<b>Deres ref.</b>	<b>Vår ref.</b> 21/00345-6	<b>Saksbehandler</b> Ragnar Joakim Nese	<b>Dato</b> 11.11.2022
-------------------	-------------------------------	--	---------------------------

## Høringsuttalelse saksnummer 202207039 - Ny Tegneby transformatorstasjon - Vestby kommune

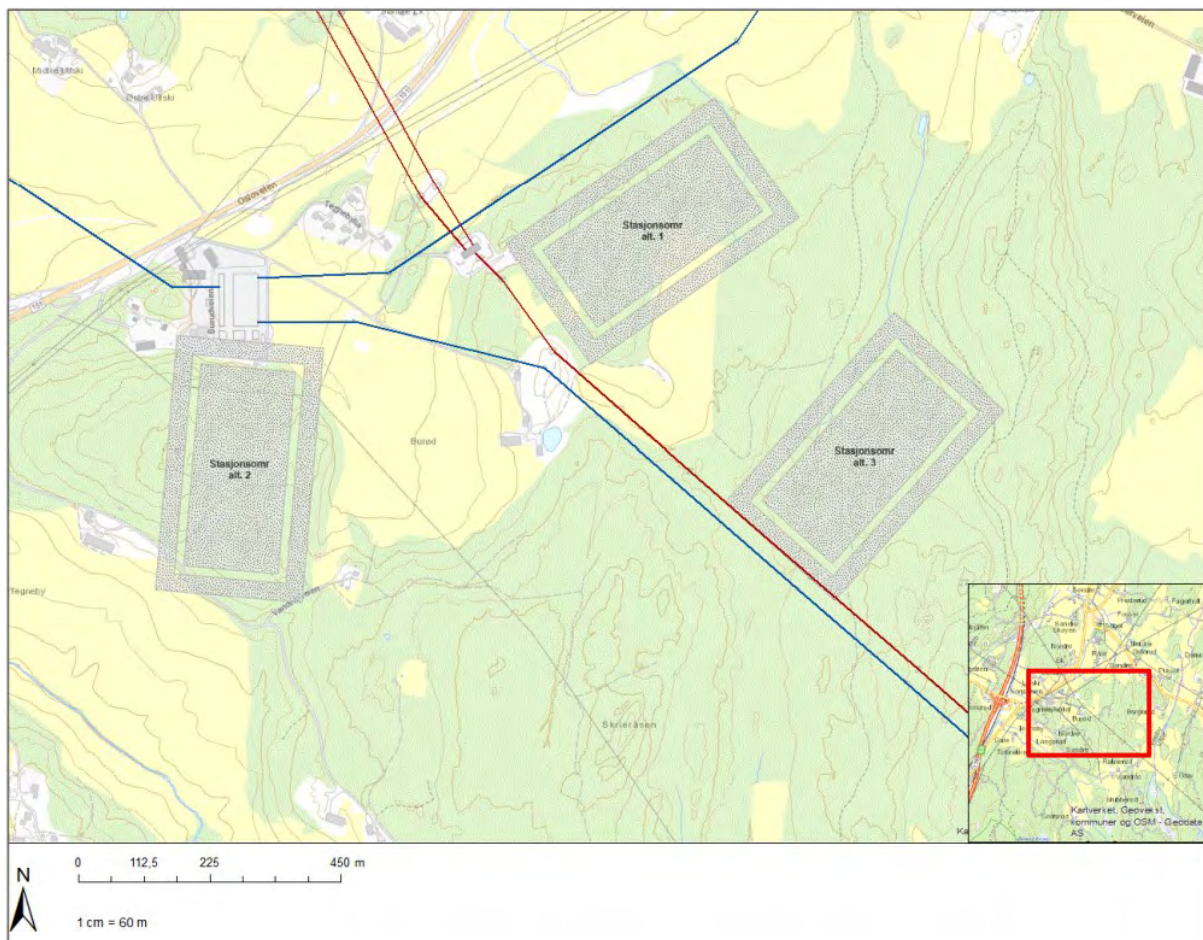
I søknad om konsesjon for ny koblingsstasjon mars 2022 er det vurdert tre (1, 2 og 3) alternative lokaliseringer, der det kun søkes om lokalisering nummer 3, vist i kartutsnittet under.

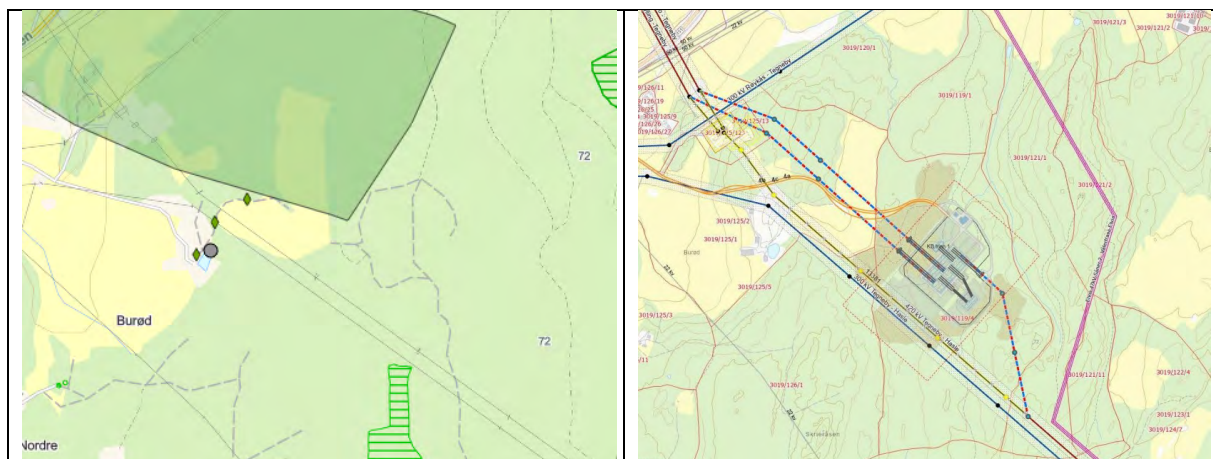
Vestby kommune gjør oppmerksom på at alternativ 3 likevel er plassert delvis innenfor det viktige elgtrekket som kommer fra Stavengåsen over tunneltaket på Follotunnelen, vist i kartutsnittene under.

Transformatorstasjonens tiltaksområde ligger delvis i elgtrekket, og det er svært viktig er at det ikke legges til rette for flere bygninger eller økt menneskelig aktivitet nord, øst og vest for stasjonen. Slik aktivitet vil hindre den økologiske funksjonen til denne grønne korridoren.

Elgtrekket er en av tre mulige viltpassasjer forbi E6 og jernbanen i Vestby kommune. Vestby kommune mener elgtrekket ikke er godt nok utredet, og at elgtrekket må kartlegges med tanke på hvilken påvirkning tiltaket vil få. Det må vektlegges hvordan elgtrekket påvirkes, og avbøtende tiltak må fremgå av kartleggingen, også i anleggsperioden. Det kan være viktige perioder der elgen bruker trekket, og for eksempel i jakt og kalvingsperiodene, der arbeid må unngås.
